設工認その13の補正について（第7編）

令和2年12月16日  
日本原子力研究開発機構  
原子力科学研究所

●第7編 内部火災影響評価

図-7.1 防護対象設備の配置図

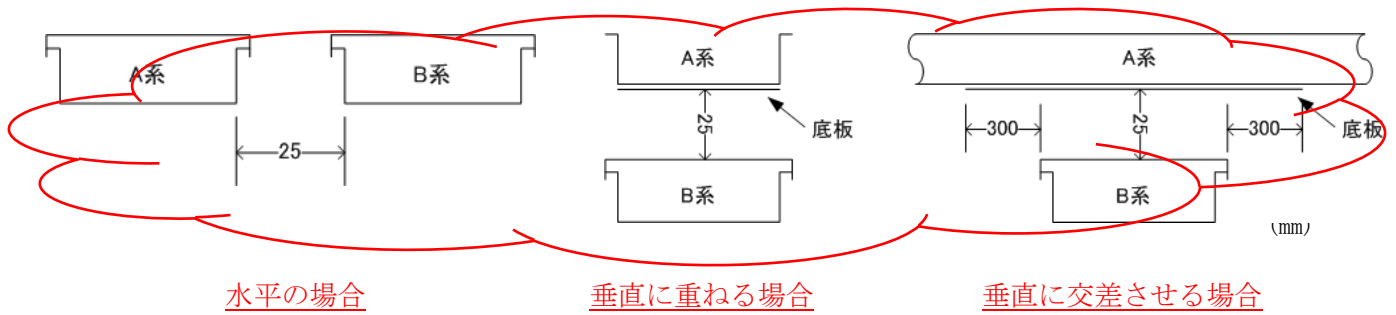
- ・申請書第7編本文「3.2 設計仕様」について、以下のとおり内部火災発生時に防護対象設備の動的機能に期待するかどうかで記載を分ける。
- ・申請漏れの確認の結果（安全保護系検出器）を反映する。
- ・ケーブルトレイの分離に係る IEEE384 の要求事項を追記する。

表-7.1 に掲げた防護対象設備のうち、火災の発生防止を図ることで防護するものの設計仕様を表-7.2 に、設備の多重化によって機能を確保するものの設計仕様を表-7.3 に示す。また、防護対象設備の配置を図-7.1 に示す。

b. 表-7.3 に示す防護対象設備のケーブルを収納するケーブルトレイについて、異系統間の最近接距離が 25mm 以上であることを図面又は実測等により確認する。

b. 表-7.3 に示す防護対象設備のケーブルを収納するケーブルトレイについて、異系統間の最近接距離が 25mm 以上であること。
